プロダクト・ニュース

No.2836

生産中止のお知らせ

TEL回線自動通報装置用センタソフト、モデムセット 形K5L-MP
(モデム 形K5L-M、ソフト 形K5L-P) 生産中止のお知らせ

外形寸法

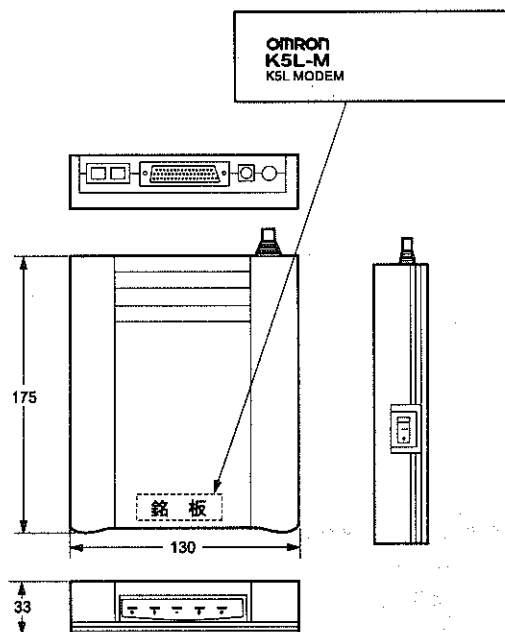
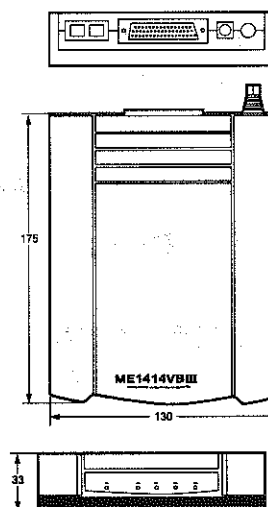
- ・通信方式がDTMFからFSK信号へ変更となります。
- ・形K5L-A□/-B□ (旧 形K5L-A/-Bを除く) の通報先種別を「パソコン」に設定する必要があります。

形 式	本体の色	外形寸法	配線接続	取付寸法	定格性能	動作特性	操作方法
形K5P-YA357	—	—	—	—	—	—	—

接続（内部接続、端子配置）

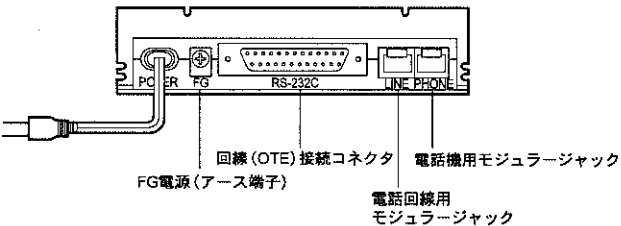
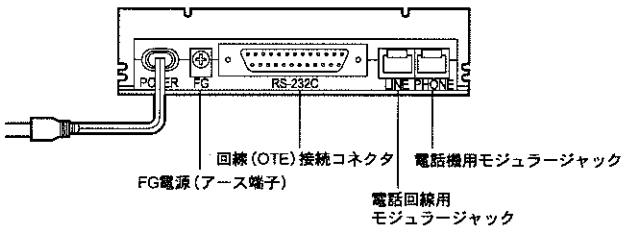
生産中止予定商品 形K5L-M（モデム）	推奨代替商品 ME1414VBIII（オムロン製モデム）
 回線 (OTE) 接続コネクタ FG電源 (アース端子) 電話機用モジュージャック 電話回線用モジュージャック	 回線 (OTE) 接続コネクタ FG電源 (アース端子) 電話機用モジュージャック 電話回線用モジュージャック
